**Fondo Nacional
de Desarrollo Pesquero**

**“EXPEDIENTE TECNICO DEL ADICIONAL DE OBRA N°05 Y
DEDUCTIVO VINCULANTE N°04”**

**OBRA: “MEJORAMIENTO DE LOS SERVICIOS EN EL
DESEMBARCADERO PESQUERO ARTESANAL DE
ACAPULCO, DISTRITO DE ZORRITOS, PROVINCIA DE
CONTRALMIRANTE VILLAR, REGIÓN TUMBES”**

MARZO 2019

GRAFICO Y CUADRO CON EL ESTADO DE LA ESTRUCTURA DE LOS PISOS, DE ACUERDO A PLANOS

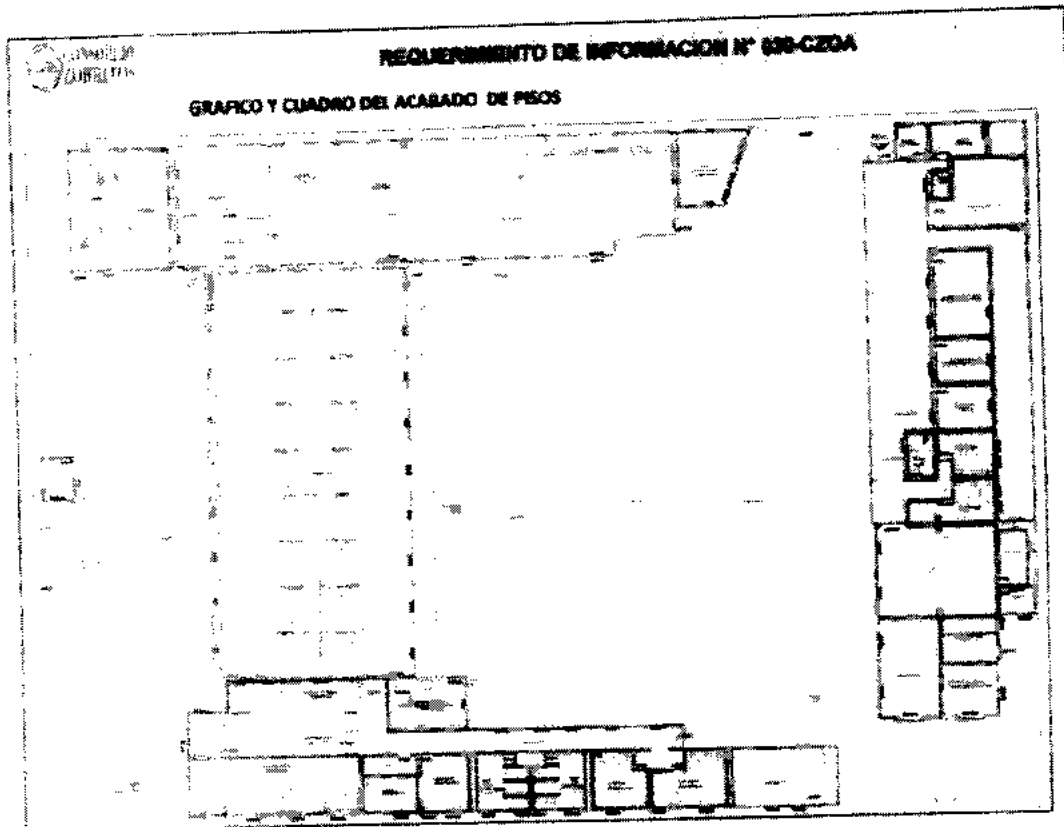
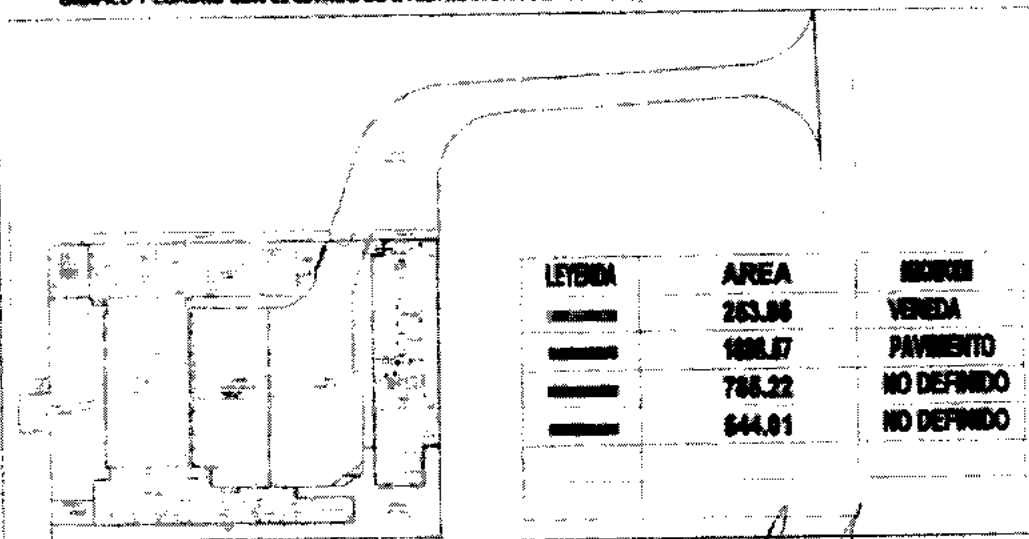
1. DATOS GENERALES:			
ASUNTO: DEFINICION DE LOS PISOS SOBREPISOS Y ACABADOS DE LAS DIFERENTES AREAS DEL DPA ACAPULCO			
N° Contrato: 054-2017 - FONDEPES		Sector: Obras en tierra	
Fecha: 07/09/2018		Disciplina: ESTRUCTURAS / ARQUITECTURA	
Documentos de Referencia:		Fase: ESTRUCTURAS - ARQUITECTURA	
Plano A-26, E-4, E-15, E-E-34

2. INFORMACIÓN SOLICITADA: Definición de los tipos de pisos, sobrepisos, acabados y sus detalles de las diferentes áreas del DPA Acapulco.			
3 Descripción: 3.1 En el presupuesto tenemos definida la partida de Losa de sobre piso, con un área de 184.26m² (metrado de Expediente). De esta Losa de sobre piso (losa armada): según planos (E-4, E-15 y E-34), nos indican, dicha Losa de sobre piso, para las áreas de Frio, Tareas previas y Desinfección dándonos un volumen de 225.57m³ (metrado real), volumen mayor a los 184.26m³ considerados en el presupuesto. 3.2 En los planos, no se encuentra definido el tipo de piso, de las siguientes áreas: Administración y Ptar, que en total suman un área de 544.01m². Dicha cantidad, tampoco figura en el presupuesto. 3.3 Tampoco se encuentran en los planos, los tipos de piso de algunas áreas y, dichos volúmenes tampoco figuran en el presupuesto contractual; tal es el caso de las siguientes áreas: Área denominada desembarque de productos hidrobiológicos, Rampa, Pasaje y Patio de redes. Que en total suman un área de 785.22m². 3.4 En el Plano A-26 "Detalle de Pisos" se muestran los acabados de piso de algunos ambientes. Dicho plano muestra discrepancia, en los diferentes cortes de arquitectura. 3.5 Del presupuesto tenemos las siguientes partidas: - Acabado de cemento pulido antideslizante con impermeabilizante en pisos E=2" de concreto 1:5 (02.04.01) - Acabado de cemento pulido antideslizante con impermeabilizante en escaleras, incluye, Bruñas según plano de detalle (02.04.02) - Acabado de cemento semipulido antideslizante con impermeabilizante (02.04.07) - Acabado cemento frochado con impermeabilizante, incluye bruñas (02.04.08) (indicado para patio de maniobras) - Piso de porcelanato 60x60 antideslizante de alto tráfico. 3.6 Se observa que en algunas áreas, no están definidos los tipos de piso acabado, ni muestran la sección o detalle de los mismos. También se observa, que la partida indica un cemento pulido el cual no lleva concordancia con la indicación, a su vez, de antideslizante (son denominaciones opuestas). En plano A-26 detalle de pisos, Existe una denominación de cemento pulido con impermeabilizante y acabado con pintura epóxica (esta última no tiene partida en el presupuesto contractual). 3.7 Se solicita la siguiente información: - a.- Definir el tipo de piso (incluyendo características de Falso Piso, Losa Armada, etc.) en las siguientes áreas: de Administración, Ptar, Desembarque de productos hidrobiológicos, rampa, pasaje y patio de redes. - b.- Definir todos los tipos de acabados para cada área; el Plano A-26 no indica todas las áreas mencionadas en planos de arquitectura - c.- todos los acabados definidos en el punto (b) deben guardar relación con las partidas definidas en el presupuesto contractual. A continuación, en la siguiente página, mostramos gráficos con cuadros explicativos del estado, tanto de los acabados de los pisos, como de la estructura de los pisos, según se puede apreciar de los planos y del presupuesto y metrados:
